22510

Dalvegur 32 - Deiliskipulagsbreyting

Áhrif breytingar á umferðarflæði og öryggi.

Mynd 1: Uppdráttur sem sýnir flæði í samræmi við gildandi deiliskipulag.

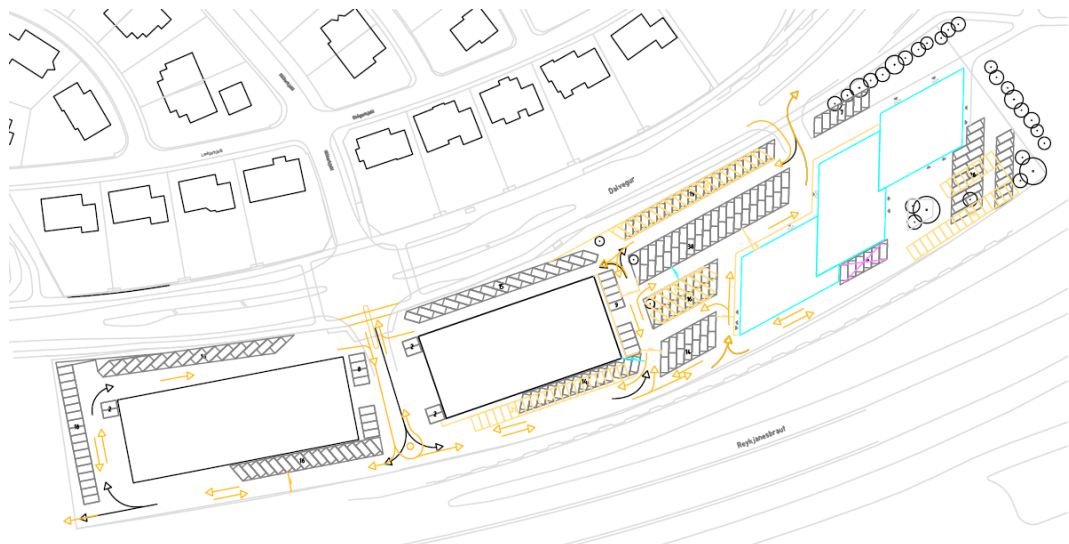
Mynd 1 sýnir hvernig umferðarflæði er hugsað í gildandi deiliskipulagi

- Innakstur hjá núverandi ljósastýrðum gatnamótum Dalvegs og Hlíðarhjalla.
- Einstefnuflæði að Dalveg 32c bak við Dalveg 32b.

- Einstefnu hægri beygja inn og út af lóð 32c inn á Dalveg. Leyfa ætti hægribeygju innakstur á lóð 32c (ekki vinstri beygjur). Sú inn og útkeyrsla var metin gefa möguleika á eðlilegri aðkoma að skrifstofuhúsnæðinu úr vestur átt eftir Dalvegi.
- Við innakstur á lóð 32 hjá gatnamótum Dalvegs og Hlíðarhjalla er gert ráð fyrir miðeyju til að beina flæði norðan megin húss í hægri beygjur og minnka þannig líkur á að bílar keyri á móti umferð.

Mynd 2. Afstöðumynd breytingartillögu

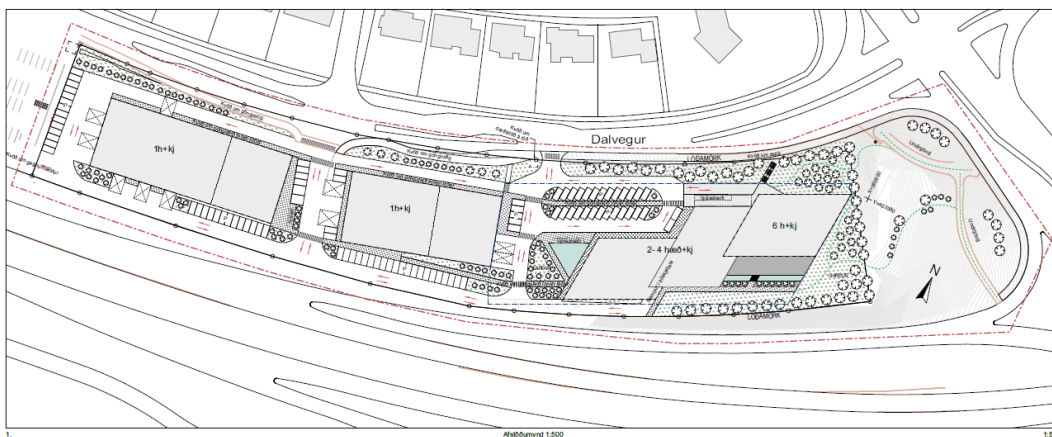
Mynd 2 sýnir afstöðumynd breytingartillögu. Sjá má að inn og útkeyrslan hefur verið færð vestar og er nú nær dreifistöð. Einnig er augljóst að stæðum á lóð hefur verið breytt og að umferðarflæði innan lóðar er breytt.

Ekki virðist lengur vera gert ráð fyrir miðeyju í aðalinnkeyrslunni á móts við Hlíðarhjalla. VSÓ bendir á að það getur valdið því að bílar stöðvi í innkeyrslunni, á göngu og hjólastíg til að taka vinstri beygju. VSÓ telur að betra væri að sýna þessa miðeyju áfram á afstöðumyndinni og beina meginstraumum þannig lengra inn á lóðina.

Færsla inn og útkeyrslunnar vestar færir hana fjær Nýbýlavegi sem VSÓ metur sem jákvæða breytingu þar sem minni líkur eru á að hún verði fyrir uppsöfnun frá þeim gatnamótum. Einnig er ný staðsetning til bóta hvað varðar sjónlengdir. Þó hún sé nú nær Hlíðarhjallagatnamótum þá eru engar líkur á að hún hafi neikvæð áhrif á afkastagetu þeirra svo lengi sem einungis verði leyfðar hægri beygjur í þessari inn-útkeyrslu. Uppdráttur mætti vera skýrari m.t.t. að einungis sé um að ræða hægri inn, hægri út. Til að koma í veg fyrir misskilning eða „svindl“ ætti að hugleiða að lengja miðeyjuna til að koma í veg fyrir að ökumenn taki þarna vinstri beygju. Skiltun og yfirborðsmerkingar ættu þó að vera fullnægjandi.

Ný staðsetning innkeyrslu er talin til bóta svo lengi sem áfram verði aðeins leyfðar hægri beygjur.
